### Vysvětlení zadávací dokumentace – IV

Rekonstrukce budovy Pionýrská 23, Brno

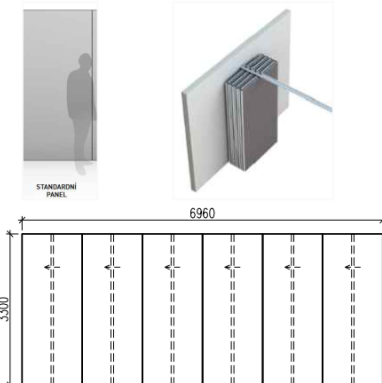
Jaký je požadavek na akustiku (vzduchová neprůzvučnost) u posuvné příčky ozn. OV/B15?

Žádáme o upřesnění požadavku na materiál u posuvné příčky ozn. OV/B15. Ve výpisu ostatních výrobků je v popisu: Kombinovaná rám – hliník + ocel, povrch lamino (materiál – hliník/ocel/dřevo), ale na schématu je standardní panel se siluetou člověka, tak to odpovídá spíše skleněnému panelu. Z čeho jsou tedy panely požadovány?

Zadavatel prověřil tento dotaz a konstatuje, že hodnota činí 47 dB.

Zadavatel prověřil tento dotaz a konstatuje, že platí Kombinovaný rám – hliník + ocel, povrch lamino
